Z型金物 NI22Bの変更点について。

11月20日出荷分より形状が変更されました。

木ビス、貫通ビス、ボルト併用の場合

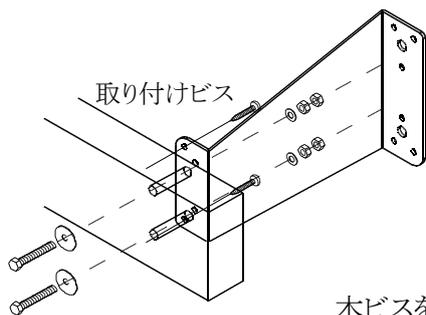
水平部材を取り付ける、中央部の2つのビス穴を5.5mmから6.5mmへ変更しました。ボルトで取り付ける場合はM6のボルトをご使用下さい。

NI型で貫通ビス+ナットで固定する場合は中央部の2本をM6ビスとナットで固定して下さい。木材側のワッシャーは外形が15~20mmの大きな物を使って下さい。

M6 ビスorボルト

木ビスを締める前に木材が割れないようにビスと木材に適した下穴を開けて下さい。

木ビスのみ固定する場合

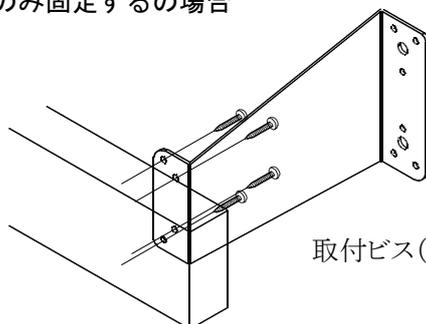
中央部の2本が6mmの穴になっています。取付ビスは5mm以上で、トラフなど頭の大きなビスを御用意下さい。
(4mmのビスではビス頭より穴が大きく固定できません。)

取付ビス(現場手配)
